RECUEIL DES ACTES  
ADMINISTRATIFS SPÉCIAL  
N°87-2019-030

# RN 147 – Créneau de dépassement Limoges – Bellac

BILAN DE LA CONCERTATION – 18 JANVIER 2019 AU 14 FEVRIER 2019

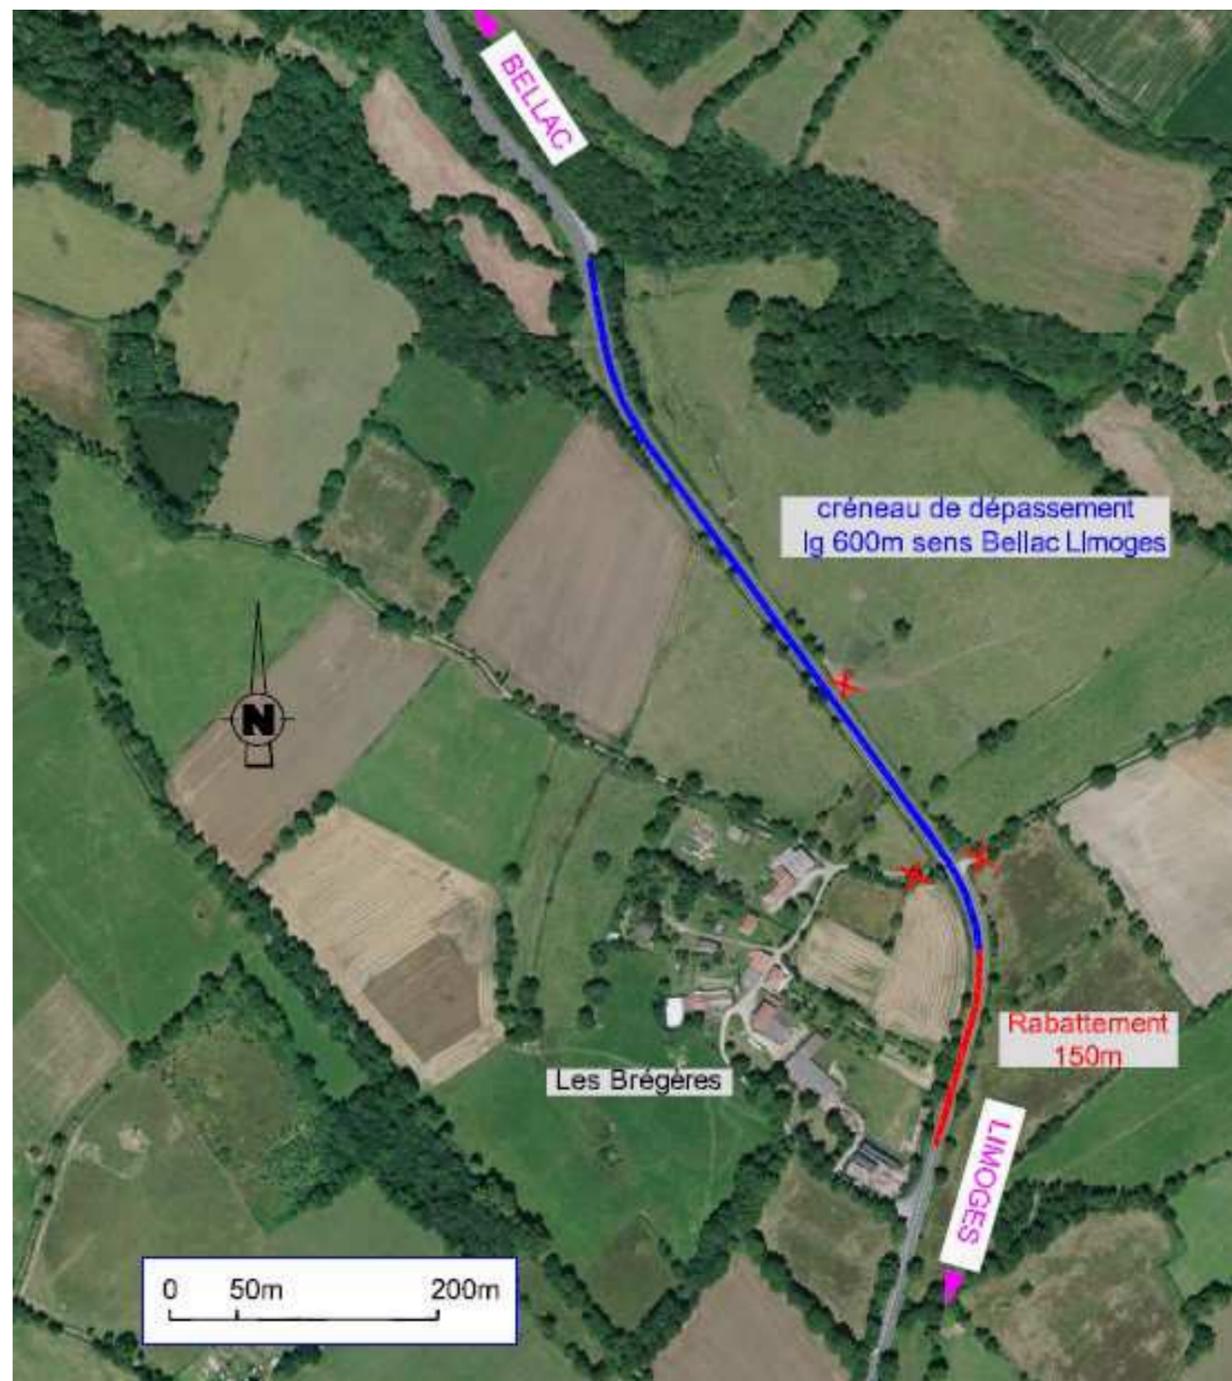
Fréquent	La solution présentée pour Chamborêt ne comporte pas de carrefour au sud du créneau permettant de connecter la section de la RN 147 qui serait déclassée à l'actuelle RN 147. De ce fait, les habitants de Morcheval auront des allongements de parcours importants les obligeant à passer par des voies de faible largeur. Ne serait-il pas possible de connecter l'ancienne RN 147 à l'actuelle par un giratoire ou un carrefour plan ?	<p>Le Maître d'ouvrage a fait une pré-étude de carrefour, comme suggéré. Ces carrefours (giratoire ou plan) seraient situés :</p> <ul style="list-style-type: none"> <li>• en sortie de courbe,</li> <li>• dans des secteurs en pente.</li> </ul> <p>Pour ces raisons une telle localisation ne semble pas garantir de bonnes conditions de sécurité.</p> <p>On peut par exemple souligner que la conception de giratoire en secteur en pente est fortement déconseillée car susceptible d'occasionner des déversements de Poids-Lourds.</p> <p>Le Maître d'ouvrage s'engage à étudier l'aménagement d'un itinéraire alternatif permettant de réduire les allongements de parcours (cf <b>annexe 5</b>).</p>

Les participants concernés se sont inquiétés des allongements de parcours pour les habitants de Morcheval voulant se rendre vers le sud (Chamborêt ou Nantiat).

Le Maître d'ouvrage s'engage à étudier l'aménagement d'un itinéraire alternatif permettant de réduire les allongements de parcours (cf annexe 5). Cet itinéraire emprunterait le tracé d'un chemin rural passant à travers un espace boisé. Compte tenu du faible trafic, le chemin rural qui sera aménagé ne sera pas élargi et le projet sera étudié de telle sorte que les arbres et murets de pierre existants soient préservés.

6.1. ANNEXE 1 : COMPARAISON AMENAGEMENT 2x2 VOIES OU 2+1 VOIES

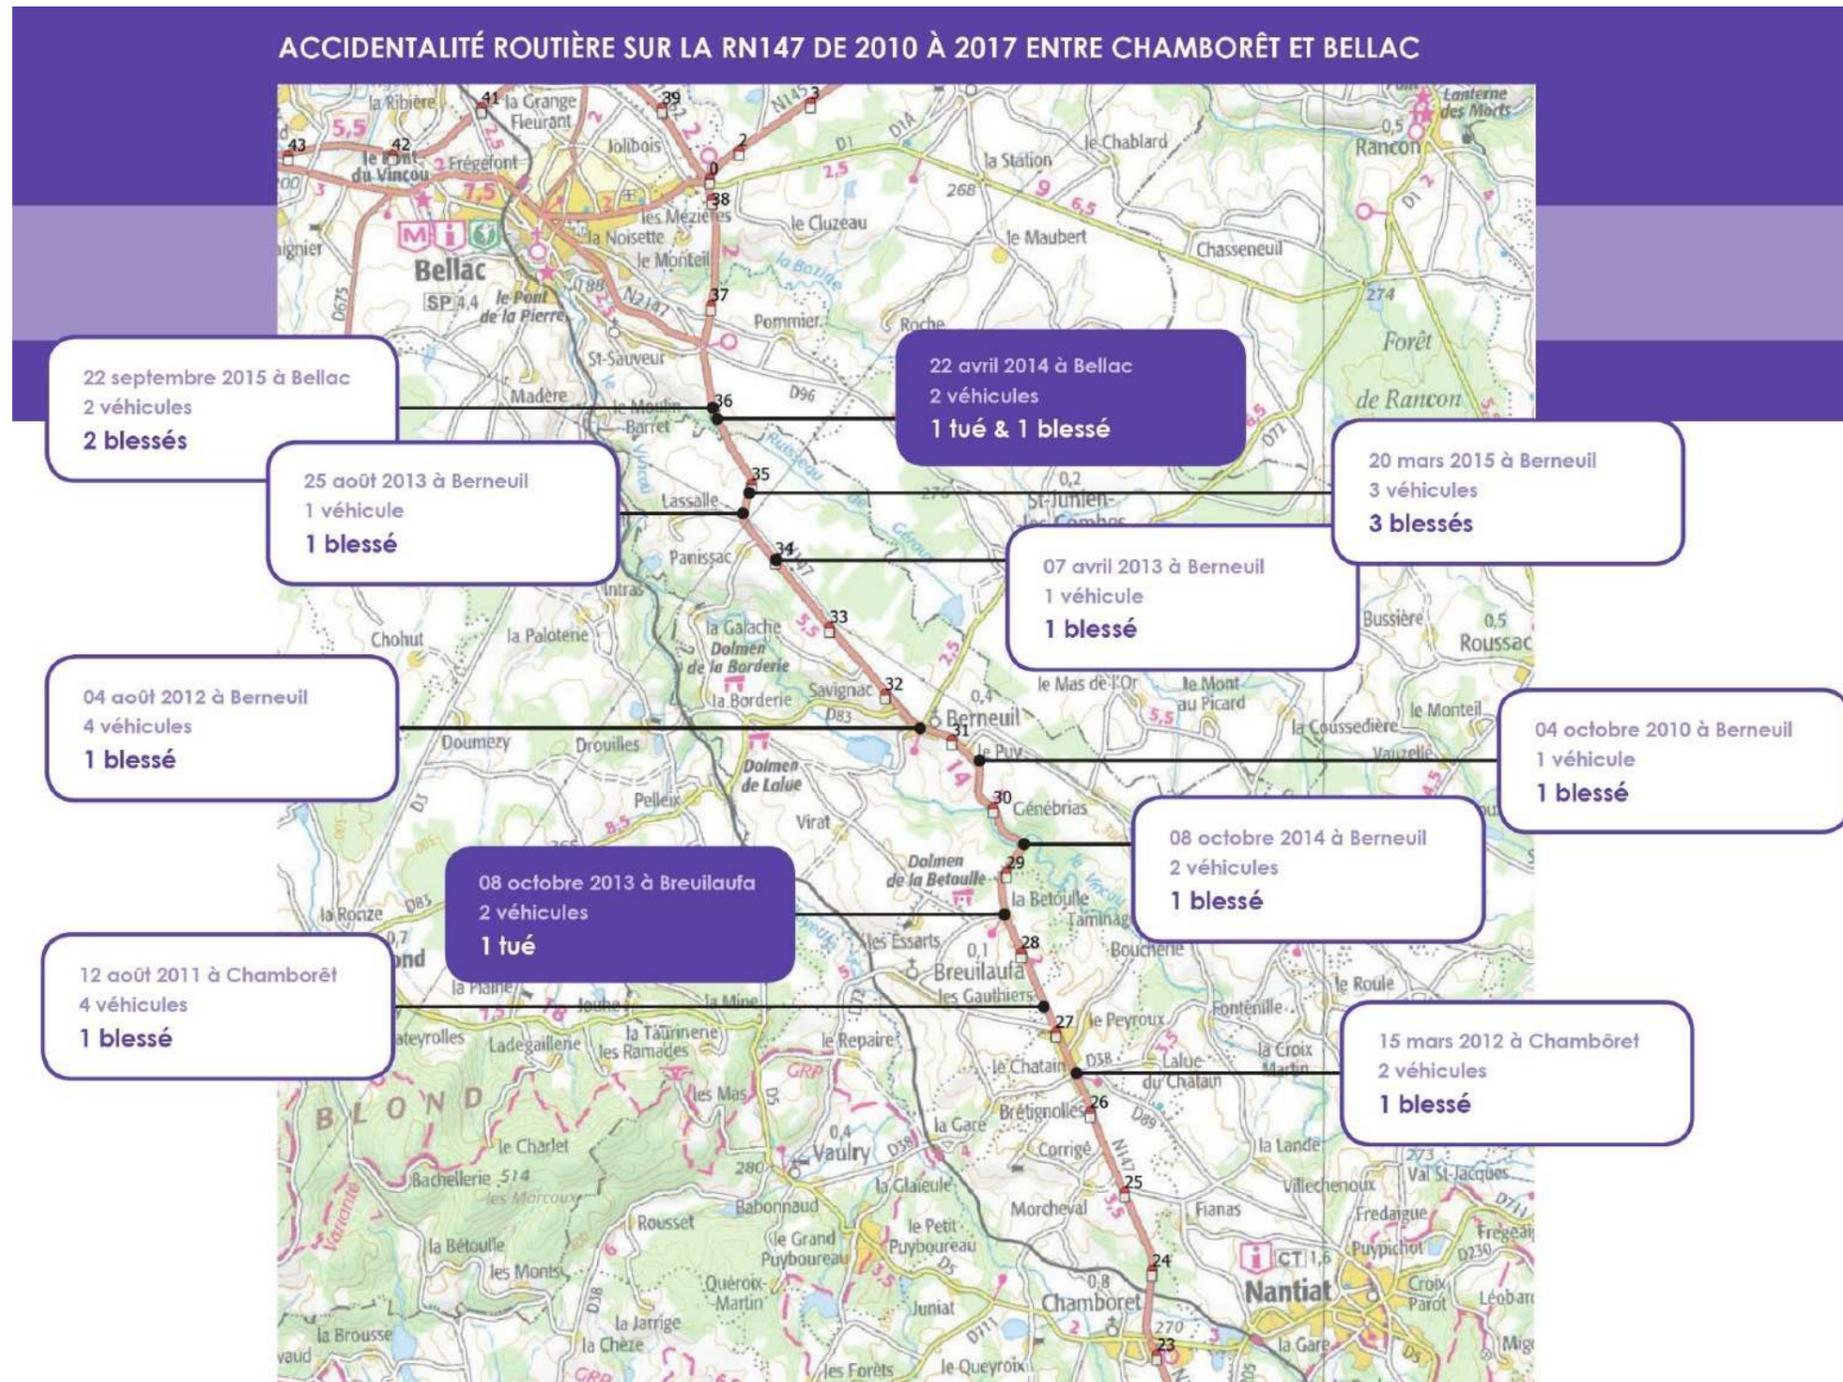
- Sur les options mises en débat, le garant a constaté qu'elles ont suscité la remise en question de l'opportunité du projet avec la proposition d'une troisième option 2 voies + 1 voie (habitants impactés par le tracé), mais également la remise en cause de la conception de la co-construction dans la mesure où le tracé global Limoges-Poitiers n'était pas soumis au débat public (association CRI).

créneau 2x2 voies	Créneau 2+1 voies
	suppression des accès directs Exclusion des véhicules lents	
longueur de dépassement	Entre 1000 et 1250 m (en terrain plat)	variable
zones de transition	150 m, 234m + 150 m	130 m, 234 m +130 m
vitesse de dépassement	110 km/h	90 km/h
équipements spécifiques	TPC	ligne continue
circulations transversales	impossibilité de traverser	interdiction de traverser
compatibilité avec une future 2 x 2 voies	+++	-

#### 6.4. ANNEXE 4 : EXEMPLE D'AMENAGEMENT AVEC VOIE D'EVITEMENT

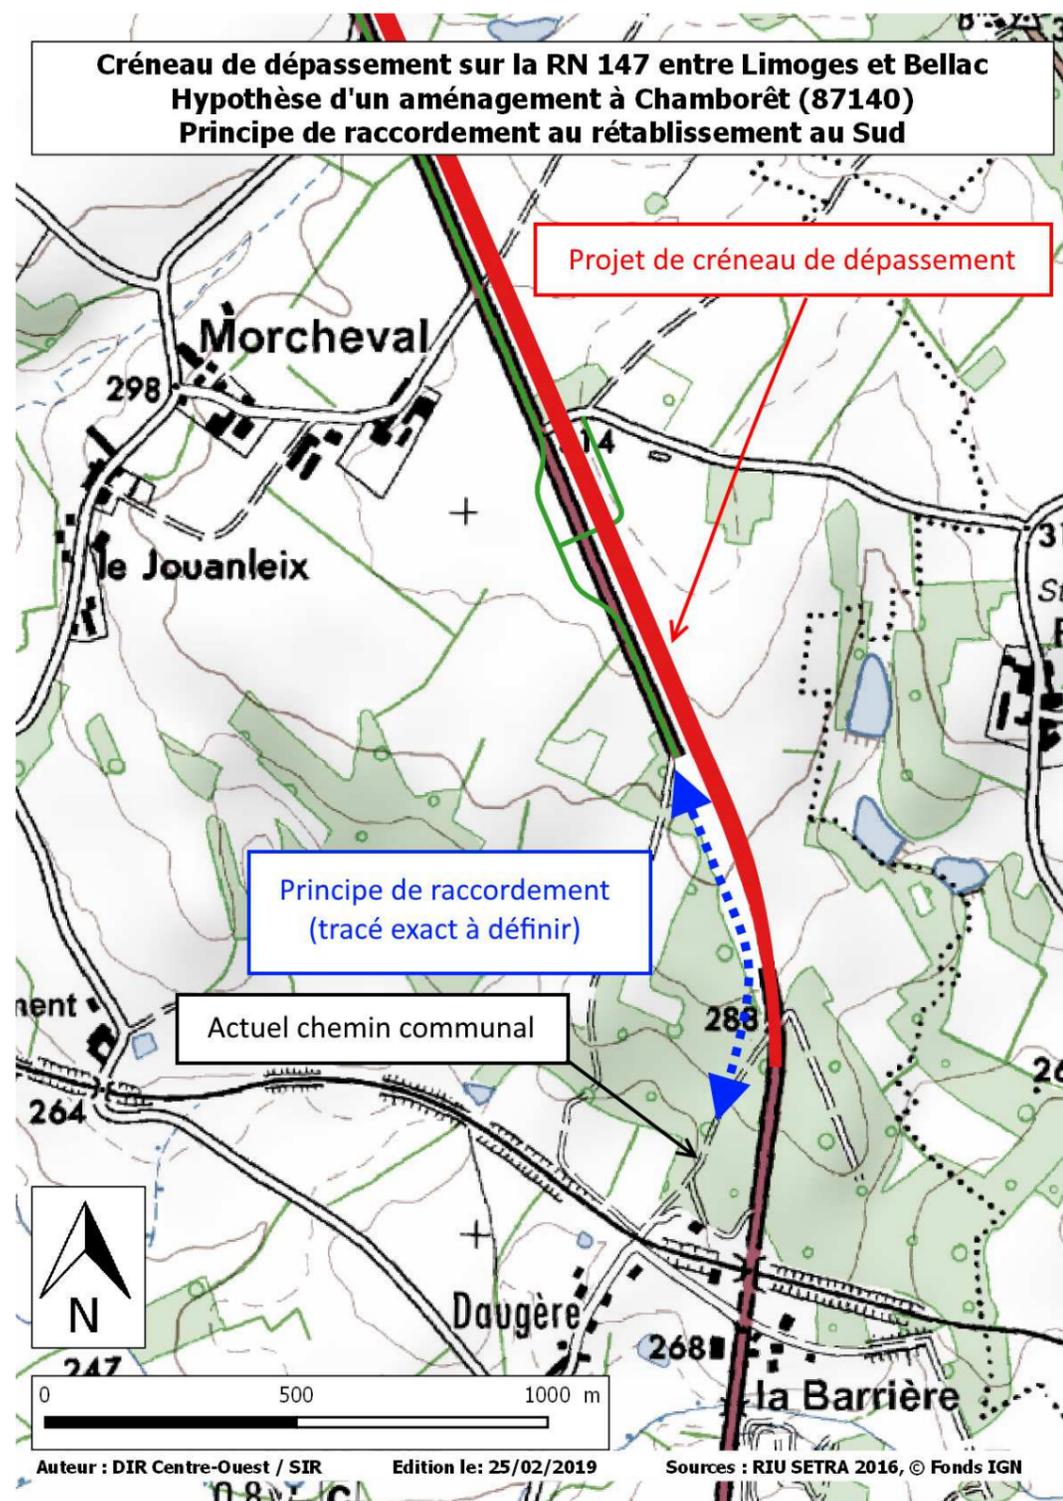
Occurrence	Principales remarques formulées	Éléments de réponse de la DIRCO
Fréquent	Comment seront aménagés les carrefours aux extrémités ? Les participants craignent que la vitesse ne soit excessive à ces endroits.	<p>Le dispositif de rabattement en fin de créneau pour ramener la section de 2 voies à une voie et la limitation de vitesse de 110 km/h à la vitesse limite autorisée au-delà sont conformes aux textes techniques du ministère. De tels dispositifs en place ne connaissent pas de problème de sécurité particulier (exemple du créneau de dépassement sur la RN 151 entre Neuvy et Pailloux, exemple du créneau sur la RN 149 au nord de Vouillé).</p> <p>En outre, le maître d'ouvrage s'engage à examiner des dispositifs complémentaires pour sécuriser ces carrefours. Il peut, par exemple, être étudié des dispositifs avec voie d'évitement comme il en existe sur la RN 147 au droit de la desserte du village de Taillac, sur la commune de Chamborêt. En <b>annexe 4</b> est donné un exemple de ce type d'aménagement.</p>

En outre, le maître d'ouvrage s'engage à examiner des dispositifs complémentaires pour sécuriser ces carrefours. Il peut par exemple être étudié des dispositifs avec voie d'évitement comme il en existe sur la RN 147 au droit de la desserte du village de Taillac sur la commune de Chamborêt. En annexe 4 est donné un exemple de ce type d'aménagement.
